**RAPPORT N° 94/5-13**  
**au Conseil Municipal**

**ZAC DE BELLEPIERRE**

**DOSSIER DE REALISATION MODIFICATIF**

**APPROBATION DU PLAN D'AMENAGEMENT DE ZONE**

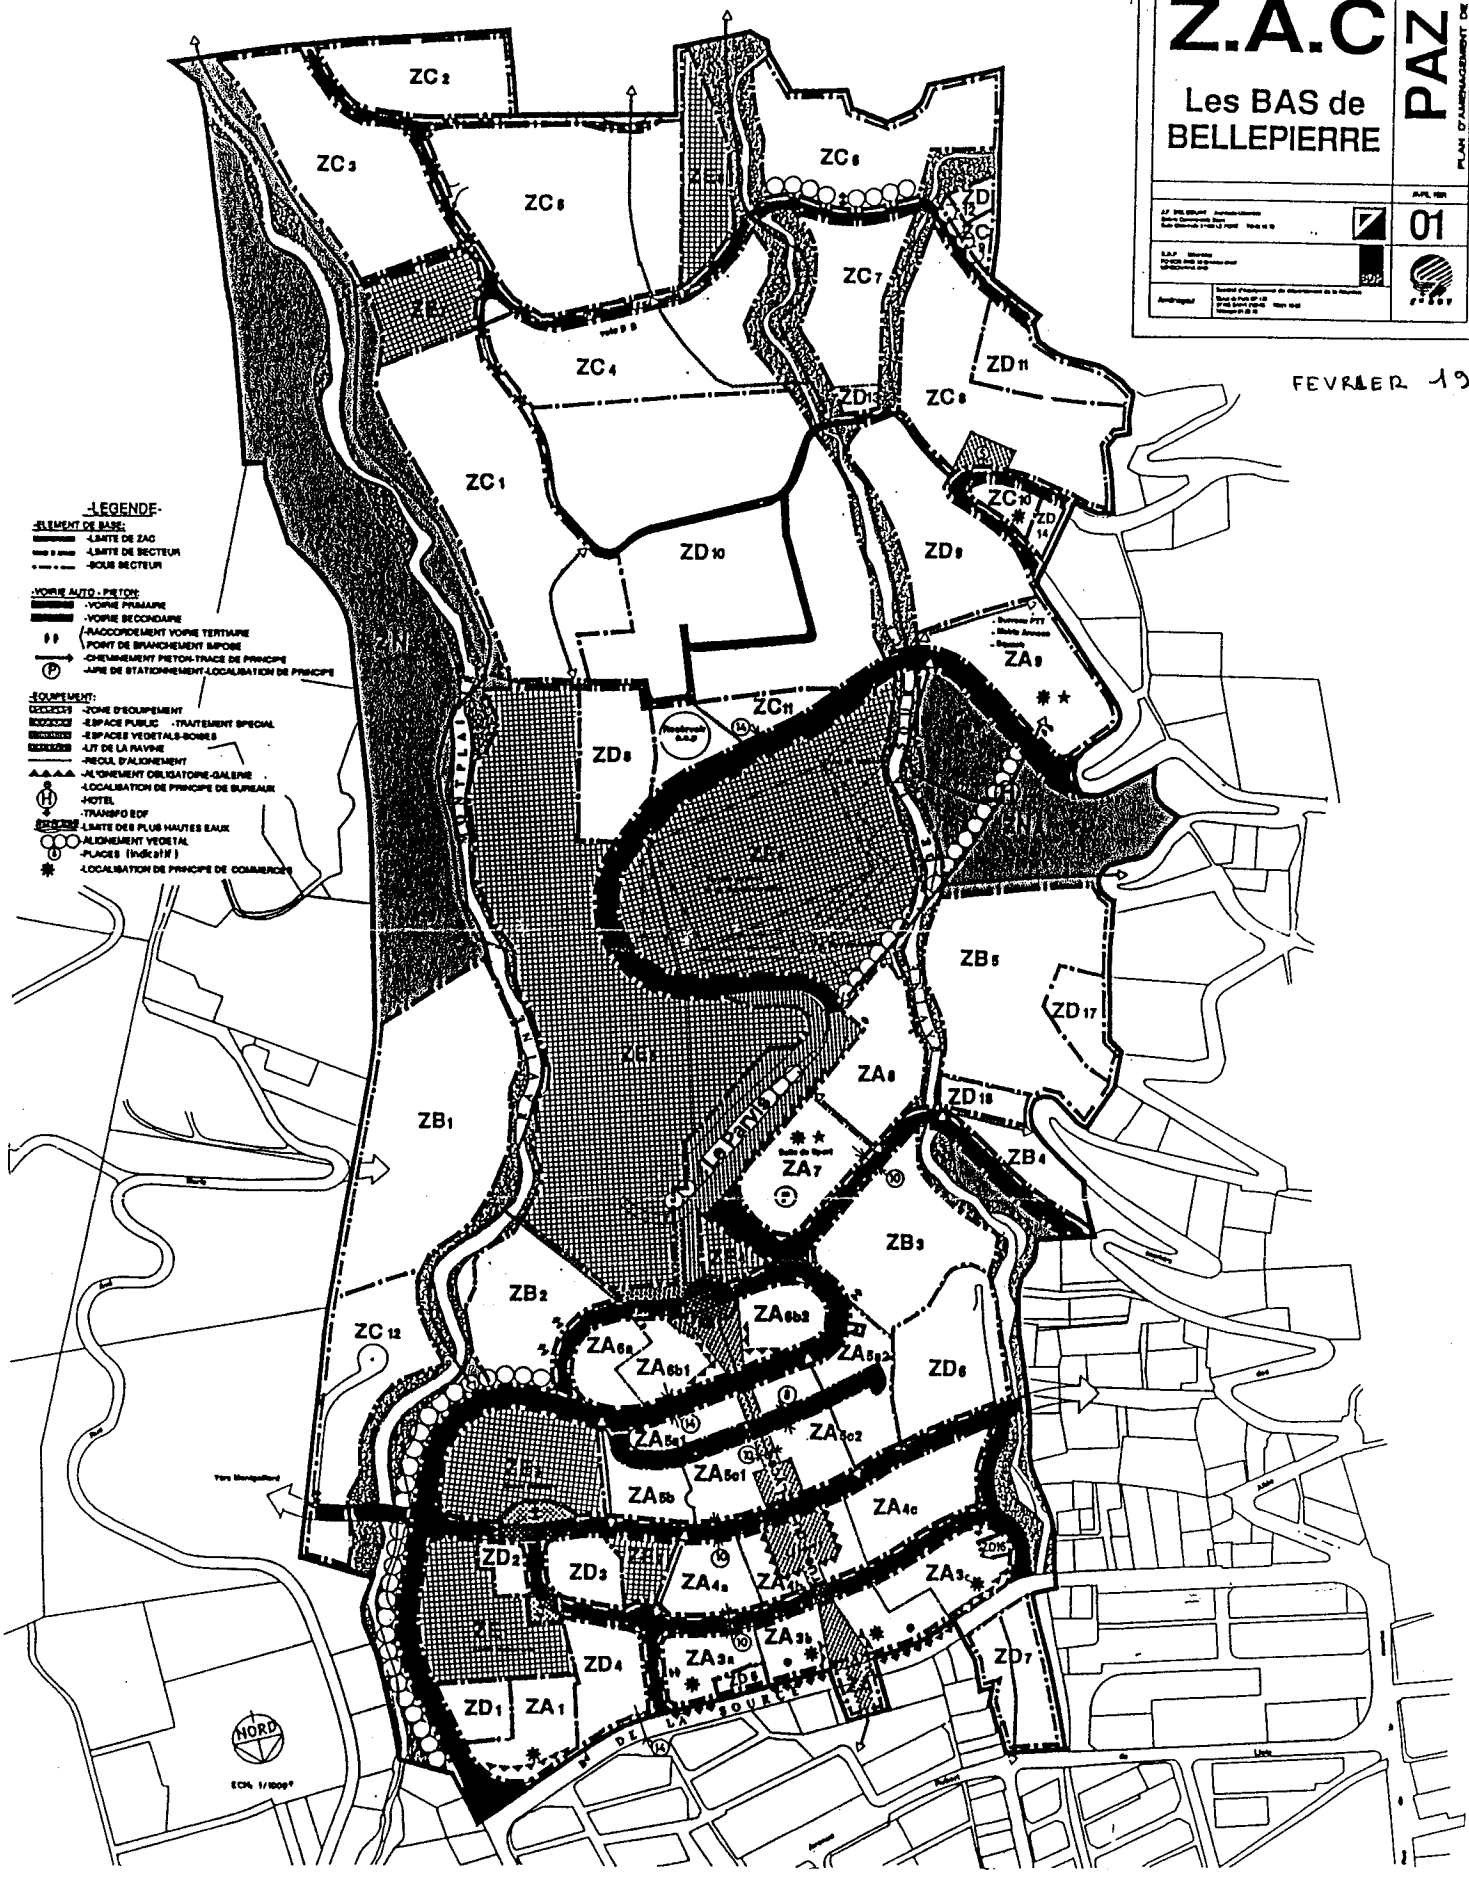
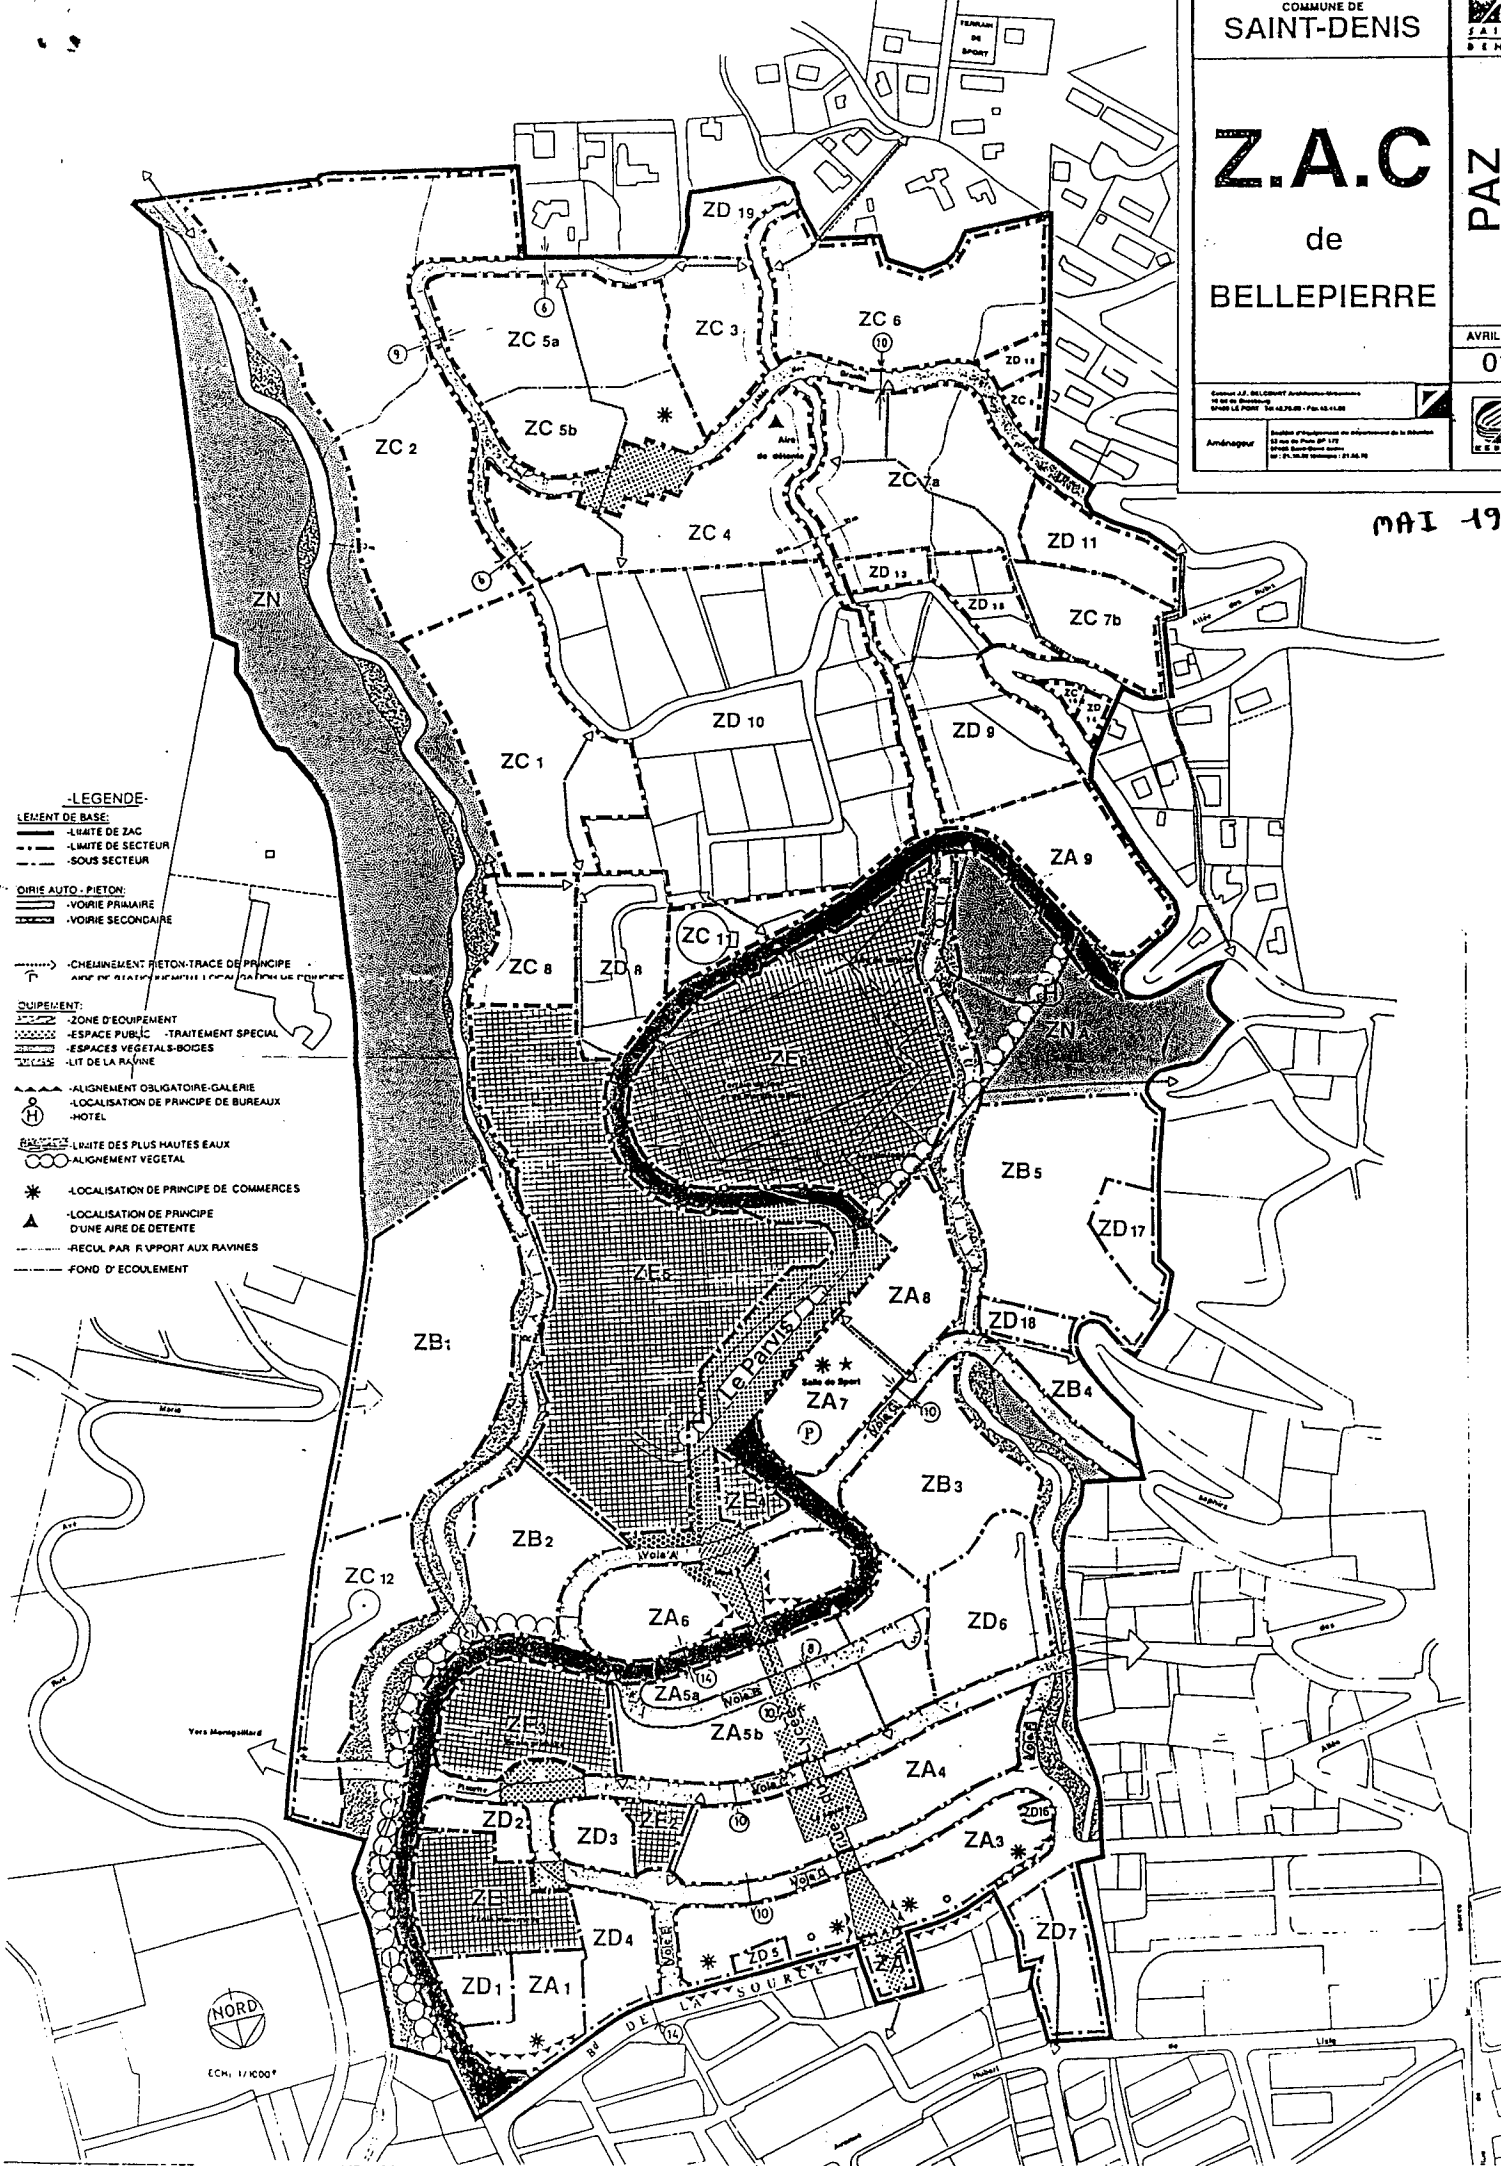
L'essentiel de la modification a porté sur une densification des secteurs ZC par une augmentation de la hauteur des constructions constituant la partie amont de la ZAC ; les autres points ont porté sur différentes simplifications des sous-secteurs de la zone ZA constituant la partie aval sur laquelle la SIDR réalise différents programmes de logements, ainsi que l'harmonisation du règlement entre les différents secteurs ainsi que par référence au POS.

Document Graphique PAZ (Plan d'Aménagement de Zone)	PAZ Février 1992	PAZ Mai 1994
- Secteur ZA	Décomposition en 17 sous-secteurs	Décomposition en 8 sous-secteurs
- Secteur ZB	-	-
- Secteur ZC	Sous-secteurs nécessitant des acquisitions complémentaires	Adaptation des sous-secteurs en fonction du parcellaire maîtrisé et prise en compte de secteurs ZE
- Secteur ZD	Correspond aux constructions sans intervention de l'aménageur	Dito, mais prise en compte de la réalité foncière en cohérence avec ZC
- Secteur ZE	Correspond aux équipements publics	Dito, mais adaptation de l'emprise "lycée" et suppression en partie haute des réserves pour "Ecole" et "terrain de sports". Le terrain de sport est remplacé par un équipement "Aire de Détente et de loisirs"

Deux points de ce projet me paraissent néanmoins devoir être modifiés : l'assainissement, et les emplacements dévolus au stationnement des véhicules .

Dans les secteurs ZC , ZD et ZN ,le projet de règlement prévoit d'autoriser, après avis de la DASS, l'utilisation de fosses septiques pour desservir les constructions et installations nouvelles : quel que soit le surcoût induit par la prolongation des réseaux existants ( ou la création de nouveaux réseaux ), il me semble indispensable de proscrire les solutions d'assainissement individuelles dans cette zone où la densité de l'habitat est appelée à croître dans des proportions importantes, et où les contraintes liées à la spécificité du terrain induisent, en l'absence de réseau d'assainissement conçu et maîtrisé par la collectivité locale et sous sa responsabilité, un risque important et donc insupportable d'accident, de pollution, voire de catastrophe écologique : notre responsabilité devant l'avenir nous interdit de prendre ce genre de risque .

La croissance du parc de véhicules automobiles présente un phénomène incontournable, et le volume des véhicules rapporté au nombre de familles augmente plus vite, toute proportion gardée, que celui de la population .La maîtrise des conditions de circulation impliquant celle des places de stationnement, il paraît indispensable de prendre en compte cette évolution dans le calcul de celles-ci . en tout état de cause, il paraît sage de prévoir au minimum :

- habitat collectif ou semi-collectif : 2 places par logement ( 1,5 par famille + 0,5 place visiteur )
- commerces et bureaux : 5 places pour 100 m<sup>2</sup> de SPHON
- hôtels et restaurants : - 1 place par chambre  
- 2 places pour 20 m<sup>2</sup> de SPHON de restaurant
- salles de réunion et de spectacle : 1 place par tranche de capacité d'accueil de 5 personnes

- AVIS FAVORABLE à la modification du Plan d'Aménagement de la Zone de BELLEPIERRE, sous réserve que toutes les constructions et installations nouvelles soient raccordées à un réseau d'assainissement existant ou à créer .

- D'autre part, JE RECOMMANDE que soient révisées les calculs des surfaces attribuées au stationnement des véhicules de manière à prendre en compte les estimations objet du paragraphe 3-1-2 .

Concernant le problème d'assainissement, le règlement prévoit des exceptions au principe général de raccordement au réseau collectif uniquement pour les constructions individuelles s'implantant sur des terrains dont la topographie rendrait trop onéreuse le raccordement à l'égoût.

Pour ce qui est de la norme de parking, elle sera revue à la hausse dans le cadre d'une prochaine modification tendant à scinder la ZAC en deux secteurs opérationnels distincts.
